Thomas Girard
58 Rue de Corroy
45140 Ormes

A l'attention de Monsieur le Commissaire Enquêteur

Objet : Avis sur la révision du Plan Local d'Urbanisme d'Ormes

Dans le document 1.2 p35, le plan du réseau routier de la ZAC Vallée d'Ormes est celui-ci

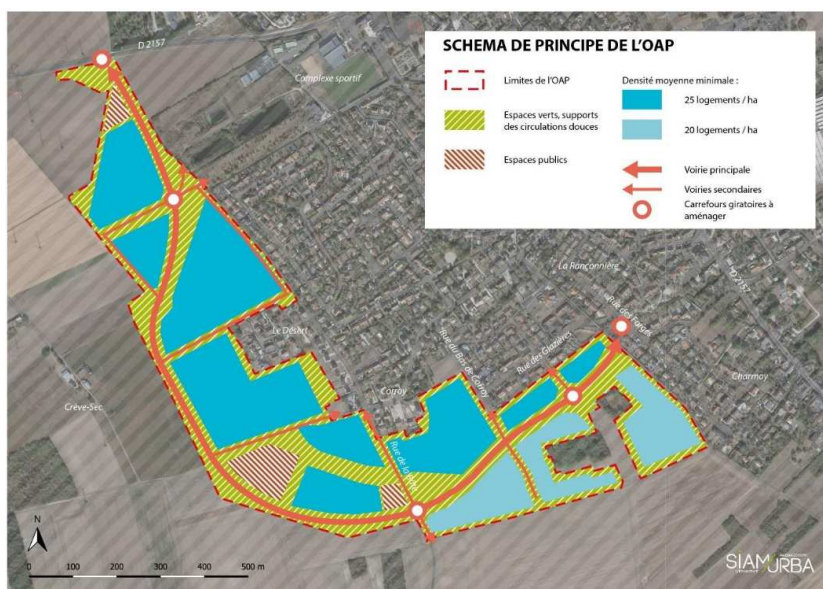
2. La création d'une voie structurante traversante qui irrigue l'ensemble du quartier et qui désenclave les quartiers existants limitrophes au futur projet. La future voie, reliant à terme la route du Mans (D2157) à la rue Nationale (via la rue des Forges), permettra également de désengorger le centre-ville des trafics de transit de plus en plus nombreux ;

Or, la Rue des Forges devra elle aussi accueillir un trafic motorisé important alors que c'est une voie résidentielle ne pouvant recevoir un trafic de transit important. Voici une photo de la Rue des Forges au N°23 :

Elle ne comprend ni piste cyclable pour les vélos, ni zone tampon pour la réduction du bruit de la circulation motorisée. De plus, il s'agit d'une route résidentielle n'ayant pas pour objectif de recevoir un trafic important.

Cette étude d'impact sur l'augmentation du trafic de transit n'a pas été étudiée comme le stipule l'avis de la MRAE (Mission régionale d'autorité environnementale) dans la pièce 8.9.

Le plan modifié ci-dessous du Document 1.2 p35, permet d'observer les pistes cyclables actuelles, séparées de la circulation, très sécurisés qui nécessiteront une ou plusieurs traversées de routes.

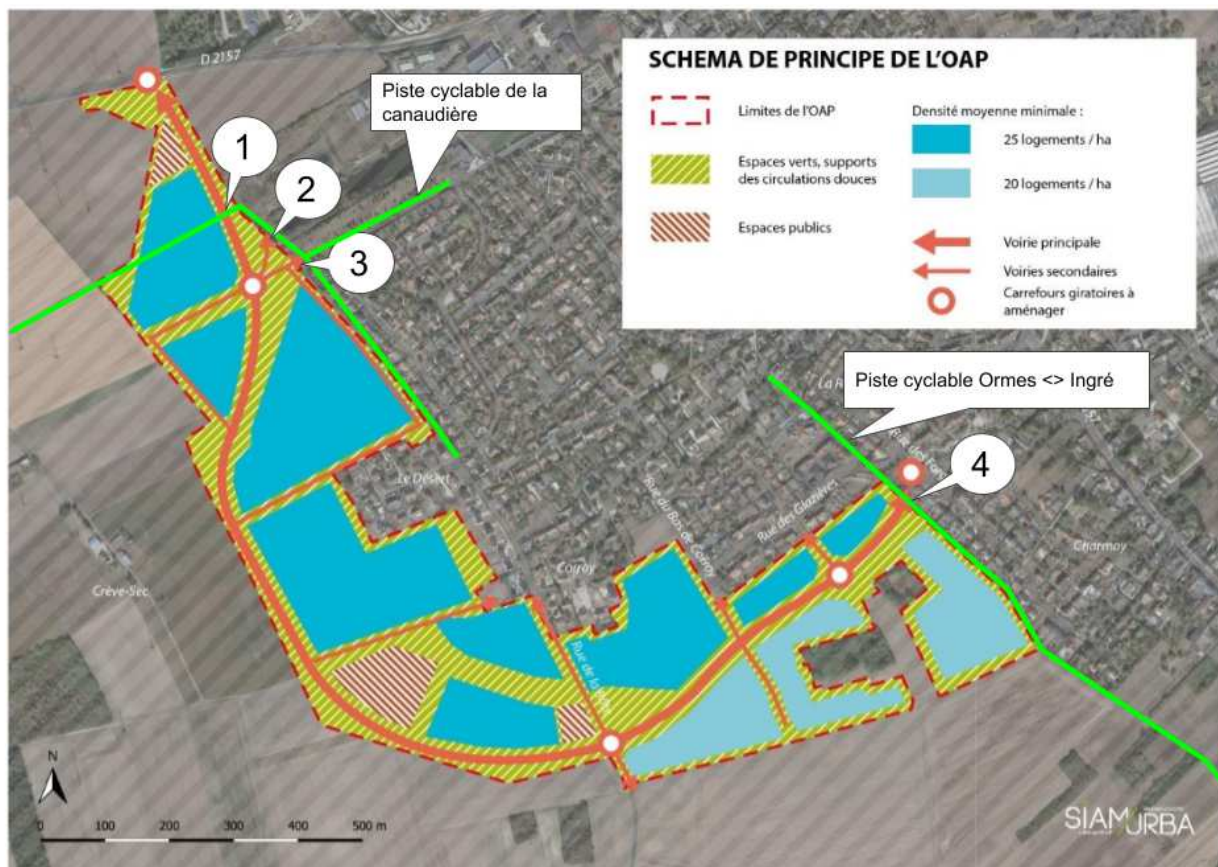
Avec ce nouvel aménagement décrit dans le PLU, il n'est pas mentionné que la circulation à vélo va se dégrader à cause de la traversée d'une ou plusieurs routes.

Ainsi, quels seront les aménagements qui permettront de faciliter l'utilisation du vélo sur les points 1, 2, 3, 4 ?

Nous pouvons remarquer que les intersections 3 et 4 avec la voie principale seront particulièrement dangereuses.

Les points 1, 2 et 3 sont localisés sur la piste cyclable permettant l'accès au domaine de la canaudière (Cf photo ci-dessous). Cette piste est le seul moyen d'y accéder de manière sécurisée autrement qu'en voiture.

Au sein de ce nouveau quartier, comment sera conservée cette piste cyclable sans dégrader la sécurité actuelle ?

De plus, pendant toute la phase de travaux, comment sera assurée la continuité cyclable ?

Pour toutes les nouvelles intersections entre les pistes cyclables existantes et les nouvelles routes, ce type d'aménagement qui sécurise sans dégrader l'utilisation du vélo doit être privilégié. C'est notamment le cas pour les points 1, 2, 3 et 4 du plan ci-dessus.
